**Conseil économique et social**

**Forum mondial de l'harmonisation des Règlements
concernant les véhicules****Groupe de travail de l'éclairage et de la signalisation lumineuse****Soixante-douzième session**

Questions diverses – Autres questions**Proposition de complément 16 à la série 02 d'amendements
au Règlement n° 3 (Dispositifs catadioptriques)****Communication de l'expert du Groupe de travail
«Bruxelles 1952» (GTB)***

«Figure 1
Marquage de feux simples

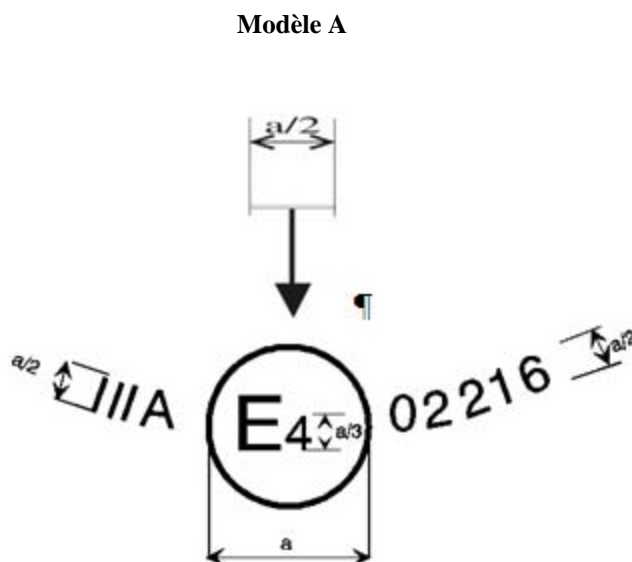
Annexe 3, figure 1, modifier comme suit (ajout d'une flèche dirigée vers le bas):

La flèche verticale partant d'un segment horizontal et dirigée vers le bas indique une hauteur de montage autorisée égale ou inférieure à 750 mm à partir du sol pour ce dispositif et peut être placée au-dessus ou au-dessous du cercle entourant la lettre «E», ou à côté de ce dernier, près du groupe de symboles qui indique la classe ou de la série de chiffres représentant le numéro d'homologation.
